リコール届出一覧表

リコール届出日: 令和3年1月14日

リコール届出番号	4841	リコール開始日	令和3年1月14日
届出者の氏名又は名称	新潟トランス株式会社 代表取締役社長: 石塚 武文	問合せ先: 除雪機業務部 025-256-3625	
不具合の部位(部品名)	燃料装置(燃料電磁ポンプ)		
基準不適合状態にあると認める構造、装置又は性能の状況及びその原因	ロータリ除雪自動車の燃料ポンプにおいて、ポンプ内部の永久磁石の選定が不適切なため、低温時に減磁が発生し、モータが高回転・高電流となりモーターブラシが異常摩耗するものがある。そのため、接点不良が生じ、燃料ポンプが作動不良となり、最悪の場合、走行中にエンジンが停止し、再始動できなくなるおそれがある。		
改善措置の内容	全車両、燃料ポンプを対策品に交換する。		
不具合件数	3 件	事故の有無	無し
発見の動機	市場からの情報による。		
自動車使用者及び自動車特定整備事業者に周知させるための措置	<ul style="list-style-type: none"> ・使用者: 直接電話またはダイレクトメール等でユーザに連絡する。 ・自動車特定整備事業者: 使用者を把握しているため、周知のための措置はとらない。 ・改善実施済車両には、運転席側ドア開口部のドアロック付近にNo4841のステッカーを貼付する。

「ニイガタNR83ロータリ除雪車」

改善箇所説明図

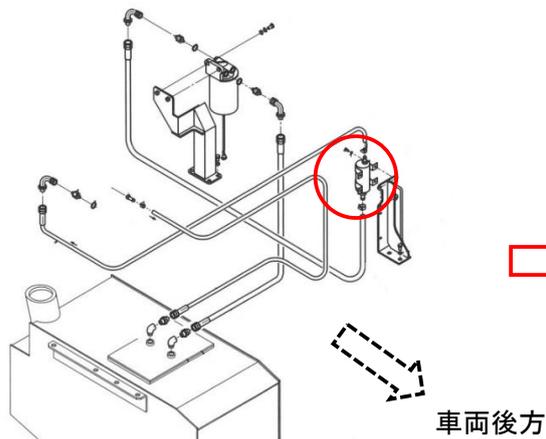
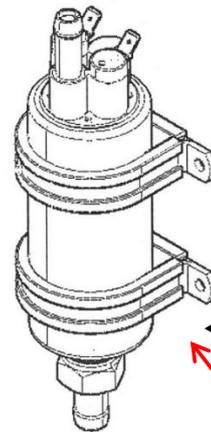
ロータリ除雪自動車の燃料ポンプにおいて、ポンプ内部の永久磁石の選定が不適切なため、低温時に減磁が発生し、モータが高回転・高電流となりモーターブラシが異常摩耗するものがある。そのため、接点不良が生じ、燃料ポンプが作動不良となり、最悪の場合、走行中にエンジンが停止し、再始動できなくなるおそれがある。

全車両、燃料ポンプを対策品に交換する。
